Nota van beantwoording vooroverlegreacties Voorontwerpbestemmingsplan Mijzijde 88a

Definitief: 25 april 2023

Nota van beantwoording vooroverlegreacties

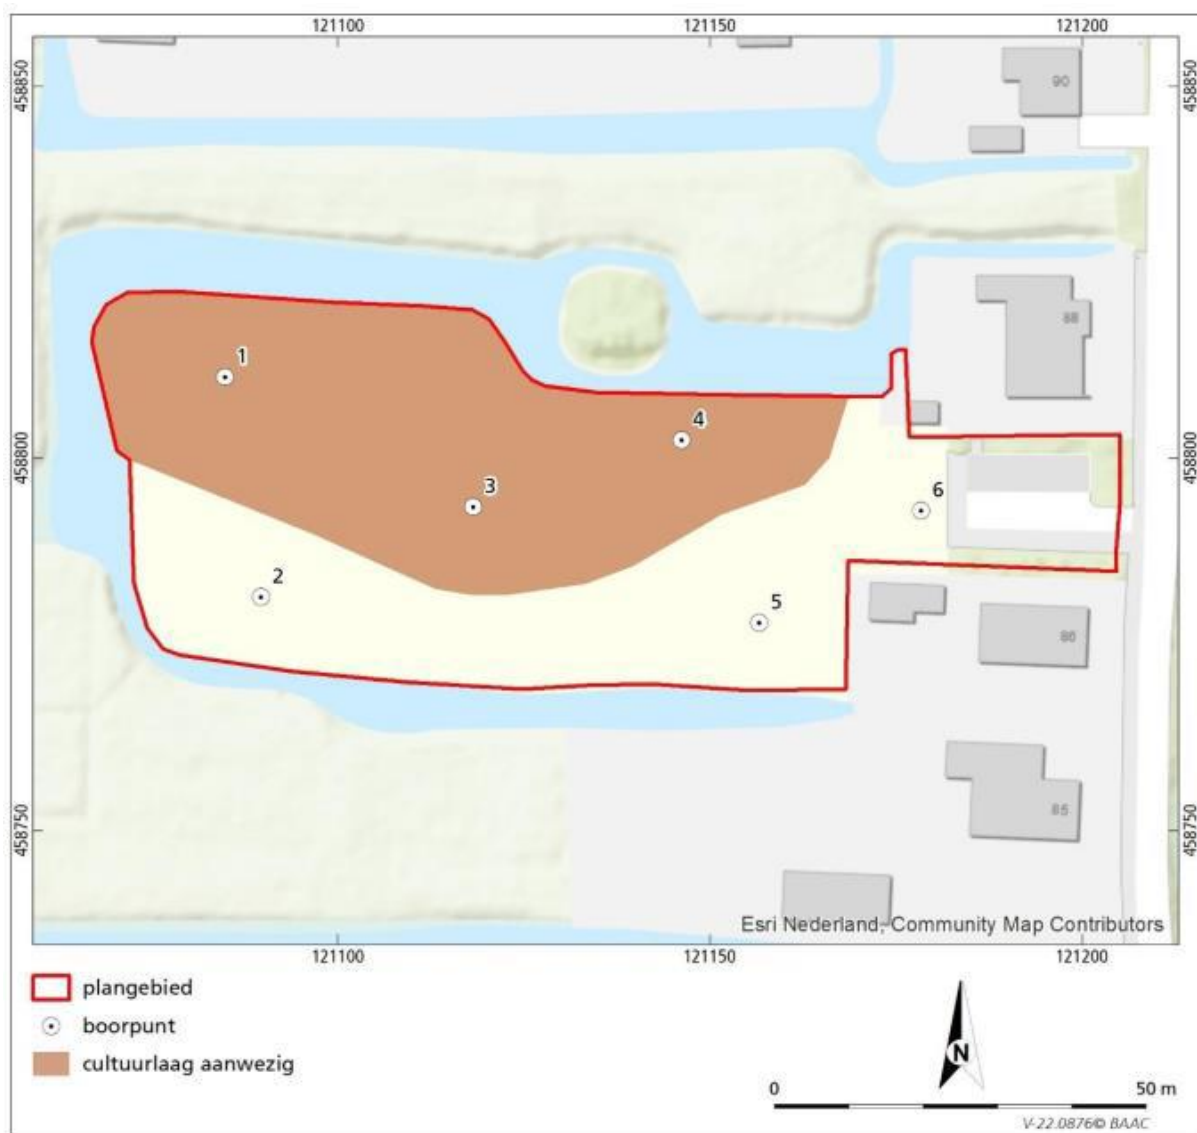
2. Aanpassing van het bestemmingsplan

Op basis van het uitgevoerde onderzoek is een zone vastgesteld waarbinnen mogelijk archeologische waarden aanwezig zijn. In het nieuwe bestemmingsplan wordt een dubbelbestemming Waarde - Archeologie 3 opgenomen, inclusief regels. De begrenzing van het gebied met een archeologische dubbelbestemming moet worden aangepast, zie hiervoor de advieskaart in de bijlage.

Op basis van het archeologische onderzoek worden de verbeelding en planregels aangepast. In de planregels en op de verbeelding wordt de dubbelbestemming 'Waarde-archeologie 3' opgenomen. De bruine zone in de onderstaande afbeelding betreft het gebied waarvoor de dubbelbestemming geldt. In de rest van het plangebied (lichtgele zone) is een archeologische dubbelbestemming niet noodzakelijk.
